Oggetto: progettazione preliminare, studio di pre-fattibilità ambientale e progetto definitivo I Lotto funzionale, relativo ai lavori di realizzazione della vasca di laminazione sul torrente Seveso in Comune di Senago (MI) (MI-E-789).

Risposta alle osservazioni presentate dal Consigliere Comunale di Milano, Mattia Calise, e dai Consiglieri di zona 9, Antonio Laterza e Vincenzo Agnusdei

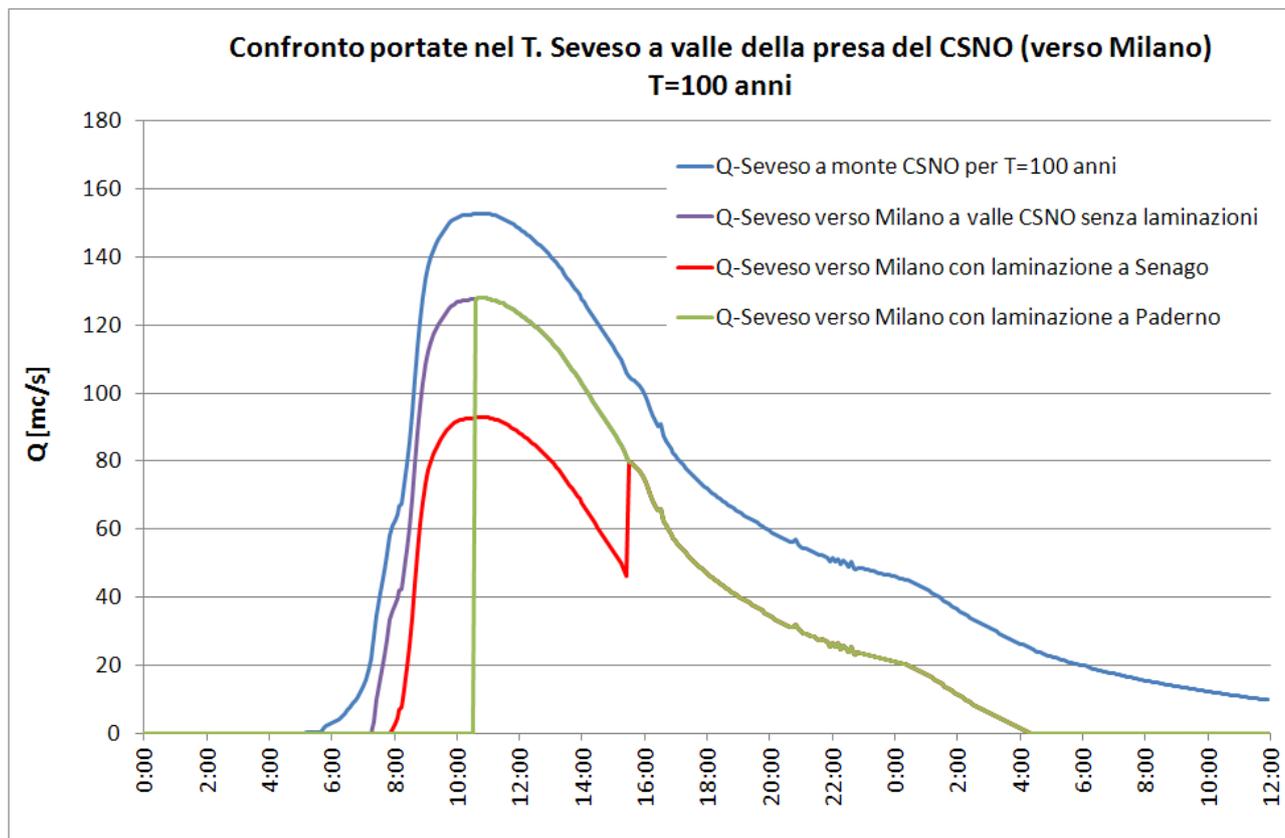
Se infatti (v. figura seguente) si considera l'idrogramma di piena del Seveso a Palazzolo per $T=100$ anni (che si ammette valido anche per Paderno D.) insieme al taglio di 25 mc/s derivati dal CSNO e si ammette di poter alimentare la vasca di Paderno D con qualsiasi portata (ipotesi dei Consiglieri) l'idrogramma conseguente a valle della presa del CSNO è quello indicato in verde; esso è caratterizzato da una prima fase in cui la vasca di capacità 1 Mmc è in fase di riempimento ed è quindi atta a sopprimere, insieme al CSNO, le portate che proseguono a valle di Palazzolo. Ma poi, avvenuto il pieno riempimento della vasca stessa, la portata in arrivo non può che proseguire inalterata verso valle. E poiché il colmo di piena di 150 mc/s sopraggiunge dopo il pieno riempimento della vasca, proseguono verso valle circa 125 mc/s ($150 - 25$). Non solo quindi la vasca di Paderno D. non ha determinato alcun beneficio riduttivo del colmo di piena, ma ha anche

provocato un maggior pericolo legato all'improvviso sopraggiungere verso valle dell'intera portata di massima piena (a meno dei 25 mc/s derivati dal CSNO).

Nel caso, invece, della vasca di laminazione a Senago della medesima capacità di 1 Mmc, di cui al progetto preliminare, l'analoga ricostruzione conduce a determinare a valle della presa del CSNO l'idrogramma di piena indicato in rosso. In questo caso la vasca è alimentata con portate comprese tra 25 mc/s e 60 mc/s. Tale limitazione superiore delle portate implica che il riempimento del medesimo volume di 1 Mmc avvenga con maggiore gradualità e che quindi il pieno riempimento avvenga dopo il colmo di piena nel Seveso. La vasca esplica quindi la sua efficacia anche in corrispondenza del colmo e l'idrogramma a valle di Palazzolo presenta infatti il massimo colmo ridotto a circa 90 mc/s.

Con l'area di laminazione di Senago, così come configurata nel progetto preliminare, si avrebbe una minor portata al colmo che prosegue a valle dell'opera di presa di Palazzolo (90 mc/s), rispetto a quella associata all'area di laminazione di Paderno D. secondo la configurazione proposta dai Consiglieri (135 mc/s); tale riduzione di portata (con Senago) comporta una riduzione delle aree soggette ad esondazione, soprattutto con specifico riferimento ai territori dei comuni di Paderno Dugnano, Cusano Milanino, Cormano e Bresso. Con la supposta configurazione della

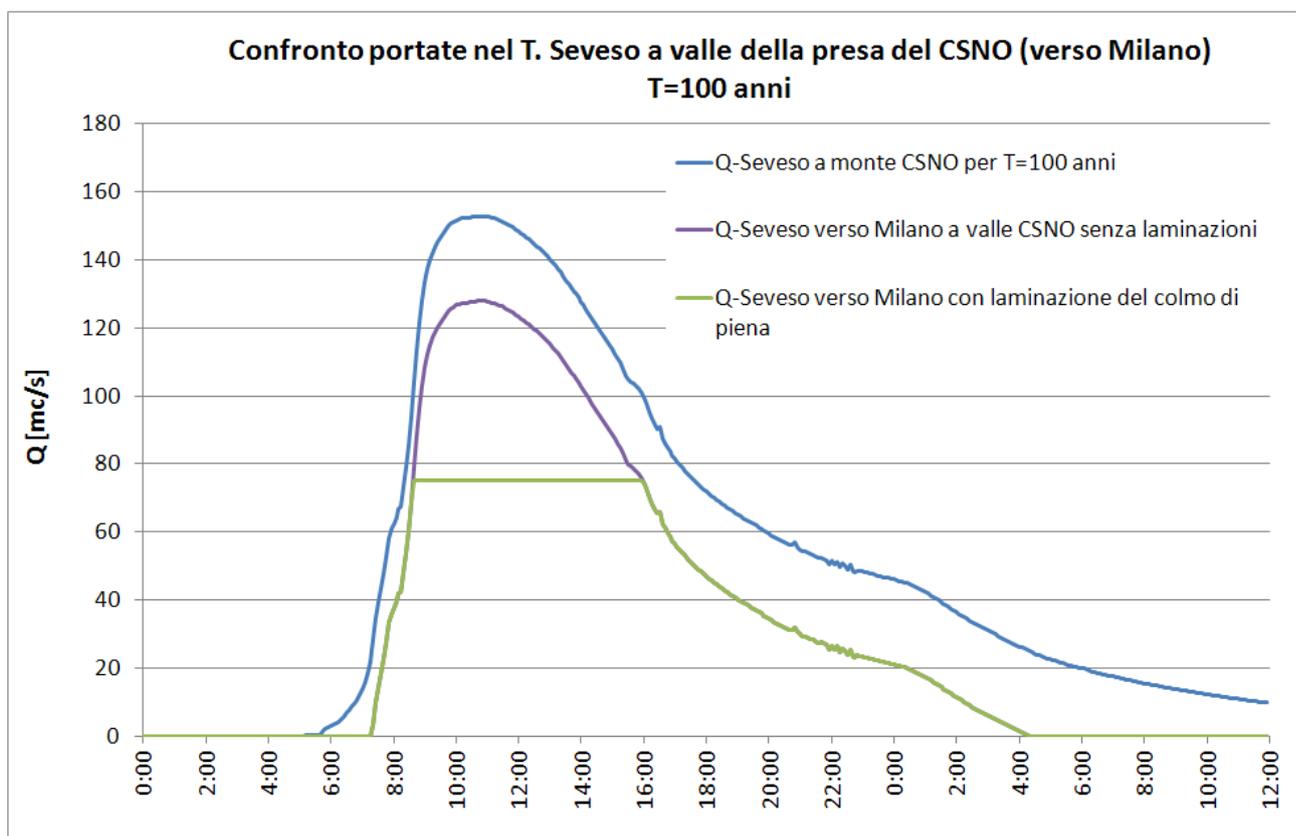
- alimentare la vasca con portate ricadenti in un opportuno intervallo compreso tra un valore minimo, pari alla portata fluviale per la quale si attiva lo sfioro verso la vasca, e un massimo studiato in modo da ottenere che il totale riempimento della vasca avvenga dopo il colmo di piena di riferimento progettuale e che quindi quest'ultimo venga in parte attenuato dalla vasca (è il caso prima detto della vasca a Senago alimentata con portate ricadenti nell'intervallo 25 – 60 mc/s);
- alimentare la vasca in modo che l'invaso in essa disponibile espliciti la sua funzione solo nella fase di colmo come indicato nella figura seguente ottenendo così il taglio del colmo medesimo. La soglia di ingresso in vasca deve quindi essere più alta, per imporre che la vasca non si riempia quando non serve. Facendo sempre riferimento alla piena di progetto,

in questo caso la soglia dovrebbe essere collocata in modo da derivare nella vasca di laminazione solo portate del Seveso maggiori di circa 100 mc/s e in tal caso l'idrogramma a valle di Palazzolo sarebbe quello indicato in verde con un massimo di 75 mc/s (100 mc/s – 25 mc/s nel CSNO). Con questa alternativa l'effetto complessivo sarebbe migliore di quello della prima alternativa (75 mc/s contro 90 mc/s).

EFFICIENZA AREA LAMINAZIONE DI PADERNO DUGNANO PER T = 100 ANNI

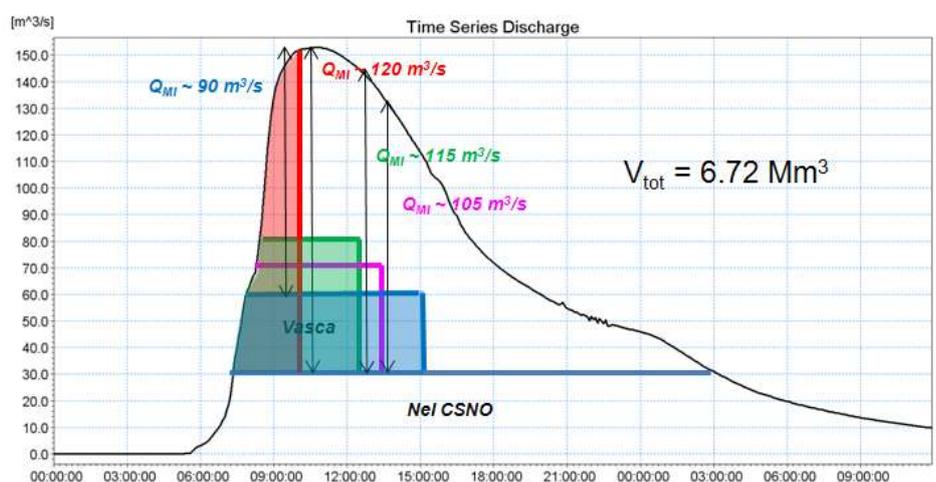
Portata massima derivabile nell'invaso	→	~ 120 m ³ /s	~ 50 m ³ /s	~ 40 m ³ /s	~ 30 m ³ /s
		↓	↓	↓	↓
Portata massima che prosegue verso Milano	→	~ 120 m ³ /s	~ 115 m ³ /s	~ 105 m ³ /s	~ 90 m ³ /s
